Provisorische kantonale Vorprüfung, Ergebnisse

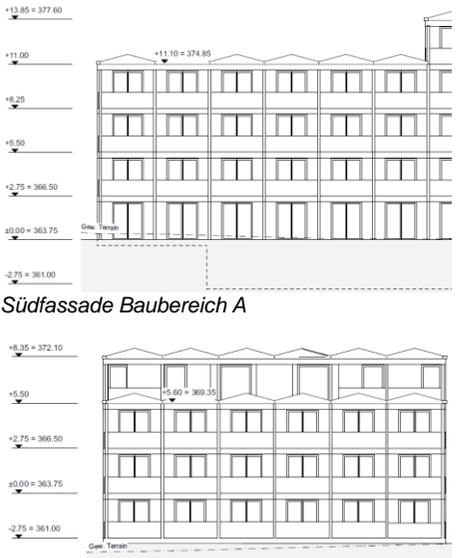
3.3.2	Siedlungsqualität Freiraum, Strassenraum und Erholungsraum	Der Fussweg parallel zur Kantonsstrasse ist eine wertvolle Fusswegbeziehung zwischen Siggenthalerbrücke und Bushaltestelle "Rieden AG". Da diese "Grüne Gasse" insbesondere durch die Lage unterhalb Strassenniveau mit Stützmauer und als Hauszugang anspruchsvoll bezüglich Sicherheitsaspekten (z.B. Beleuchtung) ist, gelten aus fachlicher Sicht erhöhte Anforderungen an die Gestaltung und Nutzerfreundlichkeit. ► Prüfen, ob in § 14 SNV noch weitere Bestimmungen aufgenommen werden sollten (<i>Hinweis</i>).	§ 14 Abs. 1 SNV enthält bereits umfangreiche Qualitätskriterien wie attraktiver Zugangs- und Ankunftsort sowie offener, übersichtlicher, repräsentativer Charakter. In der konkreten Situation ist einzig der zusätzliche Aspekt der Sicherheit (Beleuchtung) noch zweckmässig.	Eine 'leichte' Präzisierung der Sondernutzungsvorschriften erscheint zweckmässig. ➤ § 14 Abs. 1 SNV ergänzen mit dem Aspekt der Sicherheit im Bereich "Grüne Gasse"
